**Avis sur le projet de révision du Plan local d'urbanisme (PLU) de la
commune de Golbey (88)**

n°MRAe 2023AGE65

Figure 3: proposition de règlement graphique révisé. Source : dossier.

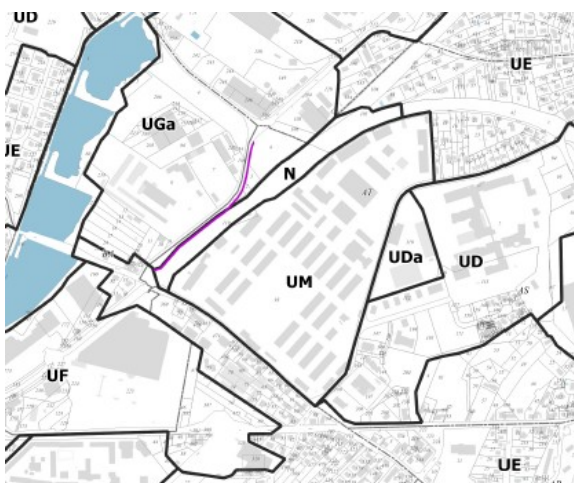
Concernant la qualité du dossier, l'Ae observe que le règlement graphique modifié n'est pas lisible, qu'il est sans légende et qu'il ne matérialise pas le nouvel emplacement réservé⁸, ni le périmètre de l'OAP⁹ sectorielle qui sont créés pour la reconversion de la friche. De plus, le périmètre de l'OAP n'est pas lisible et devrait inclure l'ensemble des zones de la friche (UR, 1AUR, 2AUR, UL, N) ainsi que l'emplacement réservé créé.

Enfin, l'Ae observe que le règlement graphique modifié n'est pas lisible, ne présente pas de légende et ne matérialise pas l'emplacement réservé et le périmètre de l'Orientation d'aménagement et de programmation (OAP³⁶) sectorielle qui sont créés pour la friche « Haxo ».

- ***clarifier le règlement graphique en y associant une légende et en délimitant les secteurs concernés par l'orientation d'aménagement et de programmation sectorielle (OAP) de la friche « Haxo » et les emplacements réservés ;***

Figure 4: Projet d'OAP sectorielle de la caserne Haxo. Source : dossier.

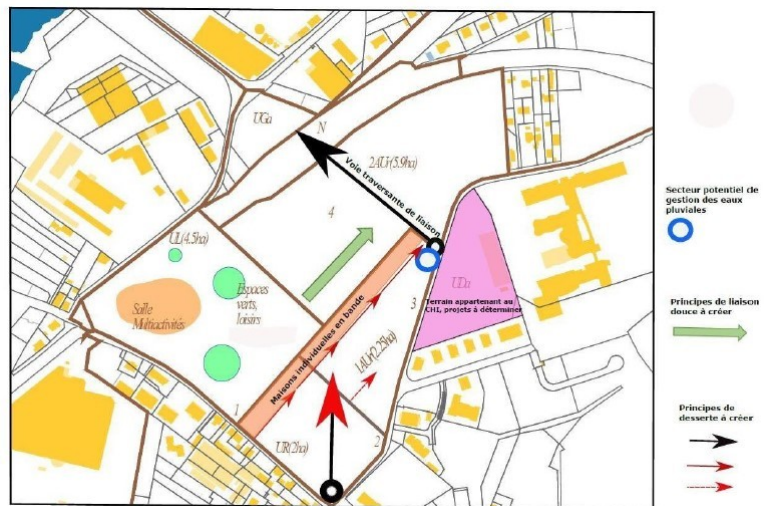
Le règlement et l'OAP sectorielle de la friche autorisent des logements, sans justification ni précision quant à leur nombre et la période de construction envisagée. L'Ae rappelle que la commune doit respecter les objectifs du PLH qui limite le nombre de logements à construire pour la commune de Golbey jusqu'à horizon 2025.

Enfin, le dossier indique que le « quartier Haxo » comprend 404 places de stationnements automobile existants et prévoit dans le règlement de la zone UL, UR et 1AUR des dispositions pour la création de nouveaux stationnements.

L'Ae relève qu'aucune justification n'est apportée sur le nombre de places de stationnement automobile à créer. Elle souligne que la construction d'un nouveau quartier est une opportunité pour limiter le nombre de places de stationnement en mutualisant entre les différents usages du secteur (logements, commerces, bureaux, loisirs...). Cela permet de limiter les surfaces goudronnées et de gagner en surface végétalisée et/ou en densification de construction et donc de réduire la consommation des terres naturelles, agricoles et forestières.

- **justifier la réalisation de logements en zone UL, en préciser le nombre ainsi que la période de construction envisagée tout en respectant les objectifs du PLH ;**
- **justifier la réduction d'une zone naturelle N au profit d'une zone UL et inclure cette réduction dans les calculs de consommation d'espaces ;**
- **justifier la création d'un emplacement réservé pour du stationnement pour les voitures au regard des capacités existantes et localiser cet emplacement au règlement graphique ;**
- **préciser les principes d'organisation du stationnement des vélos sur ce nouveau quartier.**

Figure 5: Localisation de l'emplacement réservé créé au nord de la friche Haxo. Source : dossier.

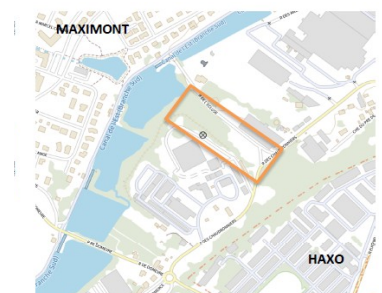
Par ailleurs, le dossier prévoit la création d'un emplacement réservé, au nord de la friche « Haxo », pour la création d'une liaison douce (vélo et piéton) et d'un parking (voitures) pour la future salle multi-activités sans que le dossier ne justifie la nécessité de ce nouveau parking au regard des disponibilités existantes et des possibilités non précisées de mutualisation. L'Ae s'interroge sur la nature des déplacements que permettra cette liaison douce entre la part relative aux loisirs et celle relative aux déplacements quotidiens, et sur sa connexion avec les réseaux existants.

Il prévoit également la création d'un emplacement réservé d'environ 1 ha, au nord de la friche « Haxo », pour la création d'un parking en lien avec la future salle multi-activités sans préciser le nombre de place créées, ni sa nécessité au regard des disponibilités existantes. De plus, l'emplacement réservé n'est pas reporté au règlement graphique.

Figure 7: schéma des liaisons douces de la friche Haxo. Rapport de présentation. Source : dossier.

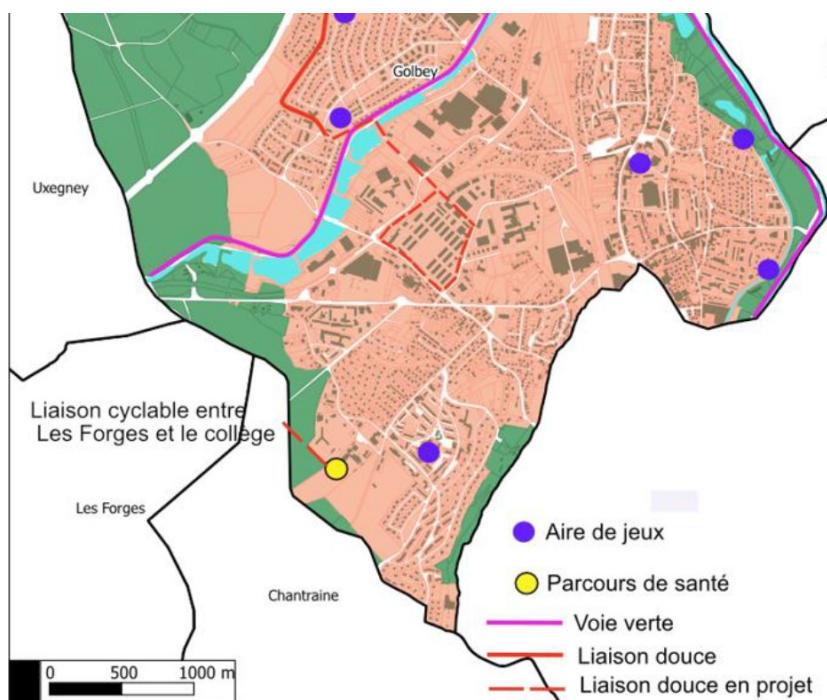
Pourtant, la création d'un nouveau quartier mixte logements/activités sur la commune va conduire à organiser de nouvelles liaisons sur la commune, pour tous les modes de déplacement (voitures, vélos, piétons). Il serait utile de préciser dans l'OAP les principes de liaisons qui seront choisis, notamment la priorité aux déplacements les moins polluants et les plus économes en énergie (vélos et piétons).

L'Ae recommande de développer les déplacements à vélo et à pied et de préciser dans l'OAP les principes de liaisons de ces modes de déplacement au sein du futur quartier et avec les quartiers environnants.
